川内原子力発電所第1号機 設計及び工事の計画の認可申請(緊急時対策棟接続工事)に係る確認事項に対する回答

資料 (3)

第1図 緊急時対策所（緊急時対策棟内）及び各エリアの範囲の定義

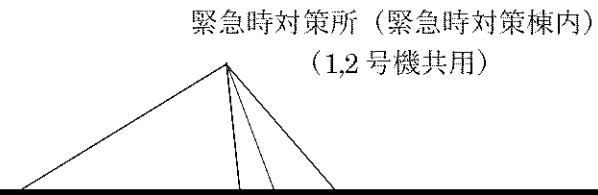
No.	説明資料	ページ	説明項目	説明内容
1	緊急時対策所に関する設備等の設工認手手続きにおける取扱いについて	(3)-4	申請書の中で、緊急時対策棟、緊急時対策棟(指揮所)、緊急時対策棟(連絡通路)及び緊急時対策棟(休憩所)という施設名称が登場するが、これらの施設の定義や範囲について、図面等を用いて説明すること。またそれぞれに期待している機能についても明確に説明すること。	別紙にて説明する。
2	緊急時対策所に関する設備等に係る設工認手手続きにおける取扱いについて	(3)-8	代替緊急時対策所に係る設計及び工事の計画の認可申請、緊急時対策所(指揮所)に係る設計及び工事の計画の認可申請及び本申請のそれぞれの申請対象設備について、その設置場所(屋内外を含む)、状況(移設や廃止)及び本申請における扱い(変更の有無、適用条文等)を整理し、説明すること。 例えば、緊急時対策所エリアモニタについては、緊急時対策棟(休憩所)のスペースには設置せず、緊急時対策棟(指揮所)に2個とも取り付けるという理解でよい。また、8月19日のヒアリング資料によると通信連絡設備に関する脱明書においては指揮所工認の設備が対象と脱明しているが、緊急時対策棟(休憩所)のスペースには、技術基準規則第47条に基づく警報装置設置しないという理解でいいか。	別紙にて説明する。
3	添付資料2 発電用原子炉の自然現象等による損傷の防止に関する説明書-2(1)-7-等	—	緊急時対策棟(連絡通路)に係る重大事故等対処設備に係る落雷対策について、具体的に使用する設備(避雷設備若しくは接地設備)を説明すること	緊急時対策棟(連絡通路)に係る重大事故等対処設備において、落雷に対して考慮が必要な機器は、換気設備の電動弁が対象。 具体的な落雷の対策としては、緊急時対策棟に設置された接地網に接続することにより対策している。
4	添付資料2 発電用原子炉の自然現象等による損傷の防止に関する説明書-2(1)-9-	—	緊急時対策棟(連絡通路)に係る重大事故等対処設備について、電磁波に対して考慮が必要な機器とは何か具体的に説明すること	緊急時対策棟(連絡通路)に係る重大事故等対処設備において、電磁波に対して考慮が必要な機器は、換気設備の電動弁が対象。 具体的な電磁波の対策は、鋼製筐体(電線管)に収納し、鋼製筐体を接地させることにより電磁波の侵入防止をしている。

S A時に要員が滞在するスペースを「緊急時対策所（緊急時対策棟内）」と定義しており、それらは「本部・執務エリア」、「ミーティングエリア」、「多目的エリア」及び「休憩室」に区分され、緊急時対策棟内に設置される。また、緊急時対策棟は、緊急時対策棟（指揮所）（以下「指揮所」という。）、緊急時対策棟（休憩所）（以下「休憩所」という。）及び緊急時対策棟（連絡通路）（以下「連絡通路」という。）から構成される。

各エリア及び建屋の範囲の定義を第1図に示す。

(注) 緊急時対策棟は、緊急時対策棟（指揮所）、緊急時対策棟（休憩所）及び緊急時対策棟（連絡通路）の独立した建屋の総称をいう。
個別の建屋を示す場合、緊急時対策棟（指揮所）、緊急時対策棟（休憩所）又は緊急時対策棟（連絡通路）という。
また、緊急時対策所（緊急時対策棟内）は、図に示す■部をいう。
個別のエリアを示す場合、「本部・執務エリア」、「ミーティングエリア」、「多目的エリア」、「休憩室」という。
